MATEJOVCE nad HORNÁDOM

územný plán obce m 1:2000

ZaD č.3/2021

Požiadavky na spracovanie ZaD 2021 územného plánu obce Matejovce nad Hornádom.

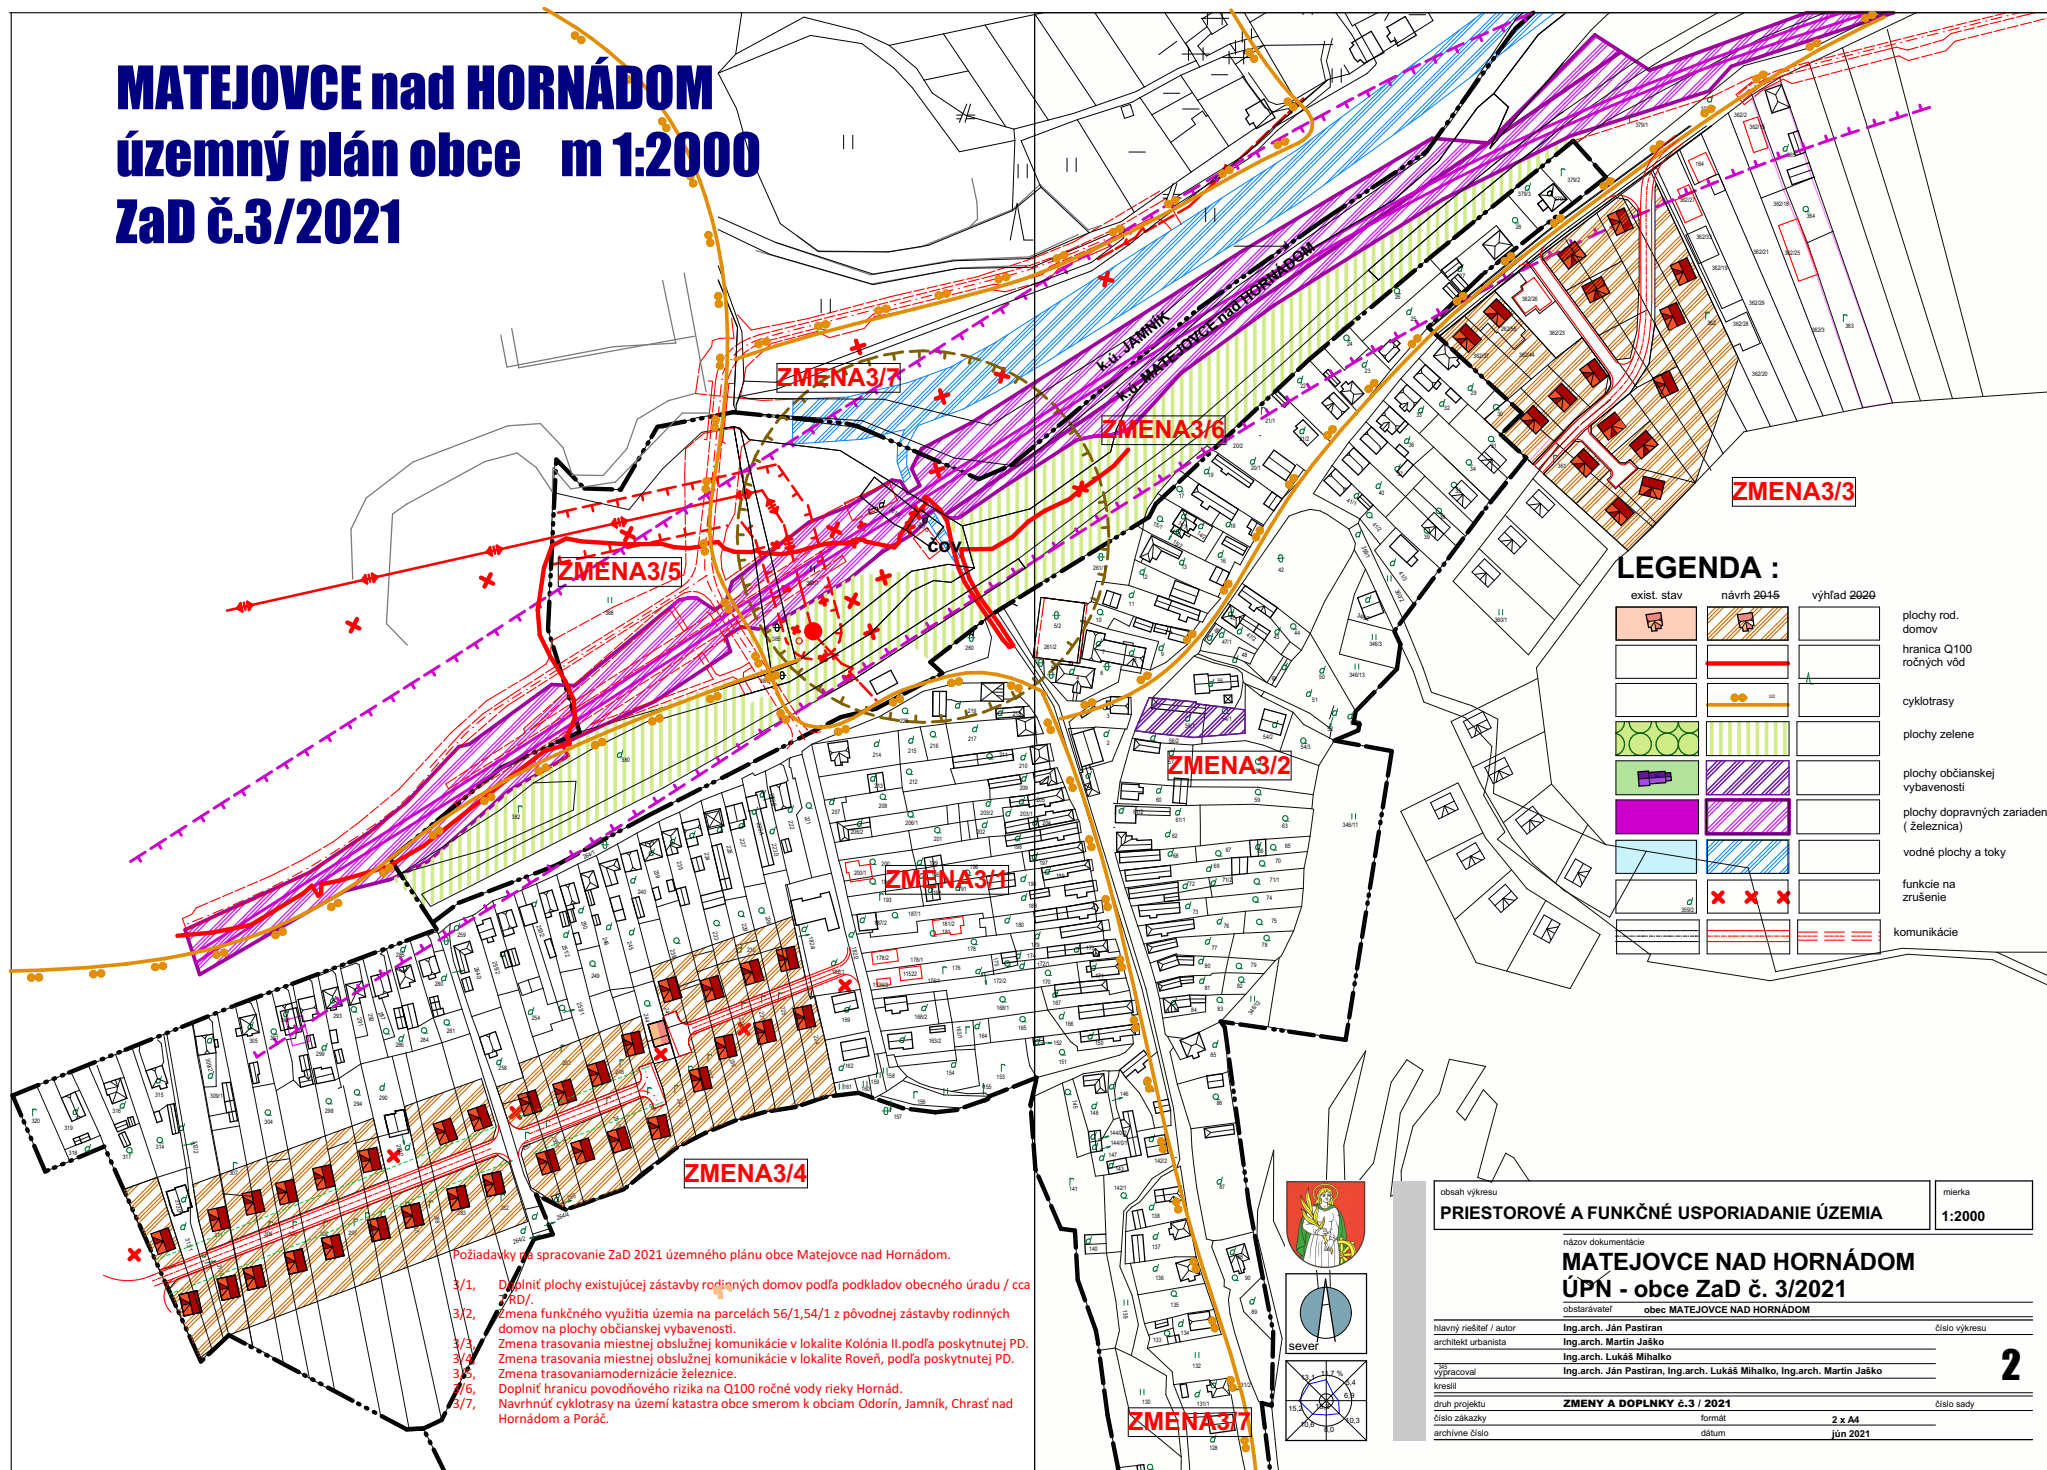
- 3/1. Doplniť plochy existujúcej zástavby rodinných domov podľa podkladov obecného úradu / cca 2000/.
- 3/2. Zmena funkčného využitia územia na parcelách 56/1,54/1 z pôvodnej zástavby rodinných domov na plochy občianskej vybavenosti.
- 3/3. Zmena trasovania miestnej obslužnej komunikácie v lokalite Kolónia II. podľa poskytnutej PD.
- 3/4. Zmena trasovania miestnej obslužnej komunikácie v lokalite Roveň, podľa poskytnutej PD.
- 3/5. Zmena trasovania modernizácie železnice.
- 3/6. Doplniť hranicu povodňového rizika na Q100 ročné vody rieky Hornád.
- 3/7. Navrhnuť cyklotrasy na území katastra obce smerom k obciam Odorín, Jamník, Chrást nad Hornádom a Poráč.
